Odpověď: Stanovisko - doporučení k výstavbě nové léčebny se speleoterapií

Pro stavbu dětské léčebny se speleoterapií v Ostrově u Macochy na pozemcích p.č.PK 1752, p.č.1752/8 máme následující doporučení:

mapa_ABCD.ind

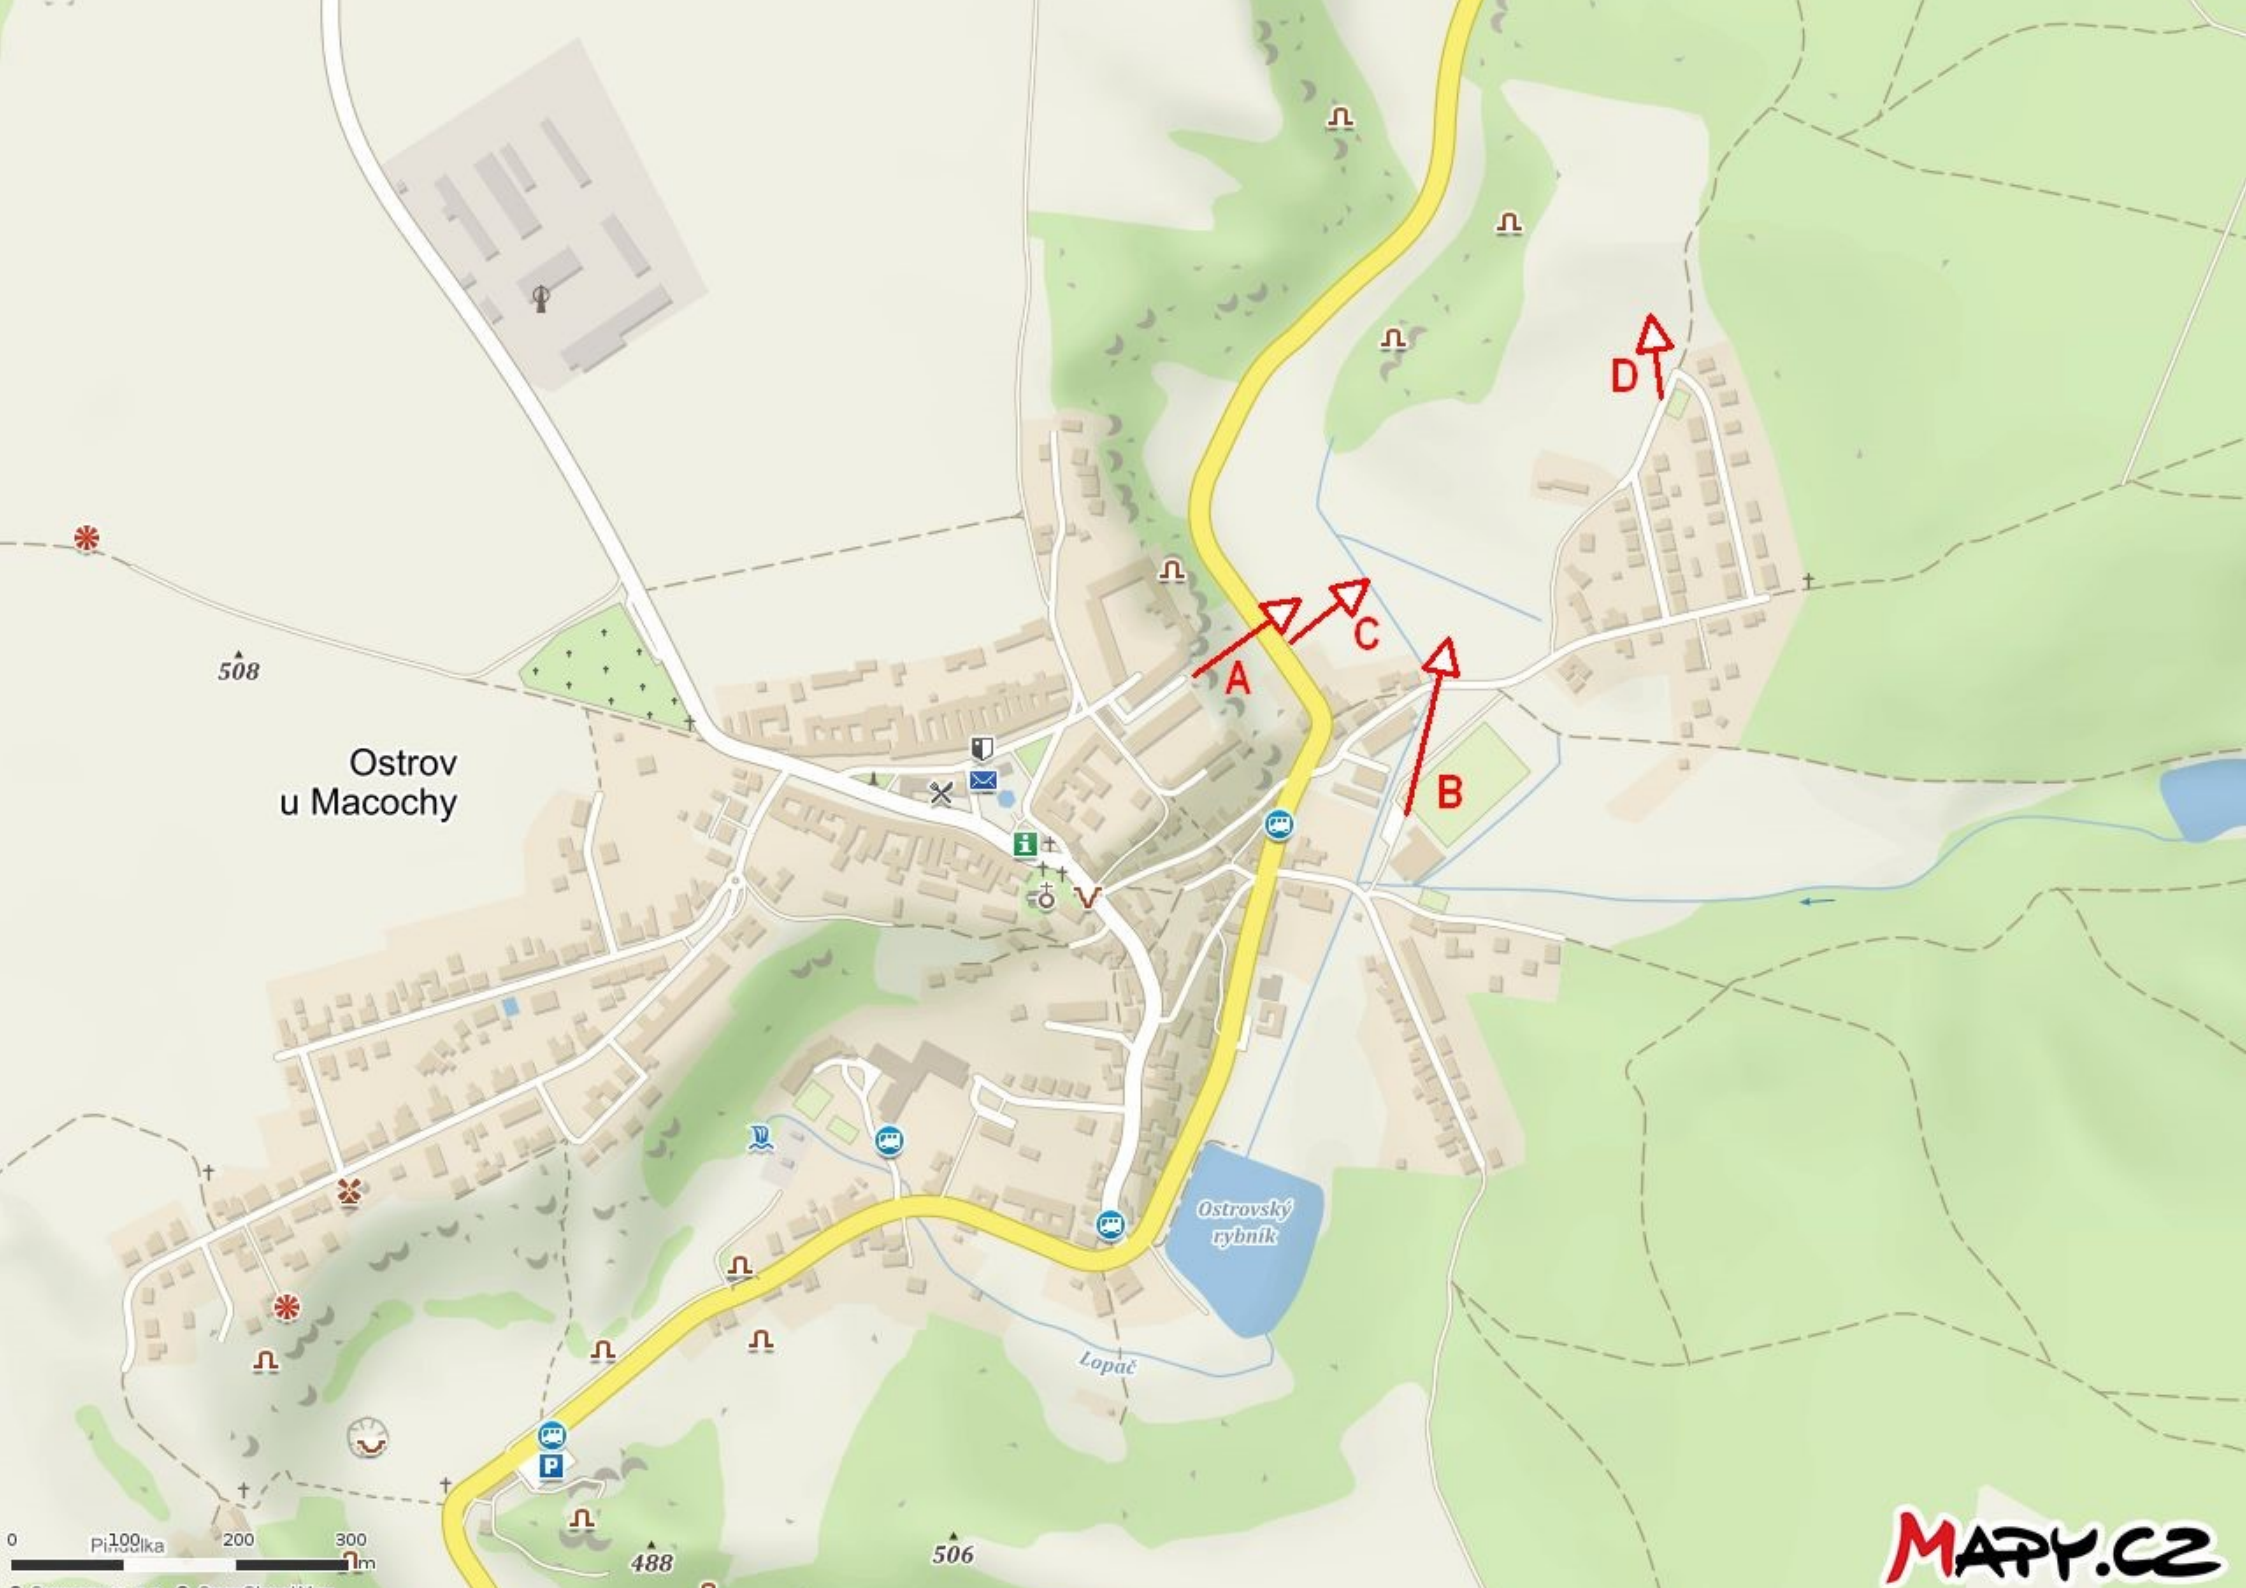
- Z uvedených důvodů doporučujeme zakres vizualizace stavby do dálkových pohledů. Přikládáme mapu, na které jsou vyznačena doporučená místa dálkových pohledů, označená jako A, B, C a D. Z našeho archivu můžeme poskytnout ne příliš kvalitní fotografie z míst A a B.
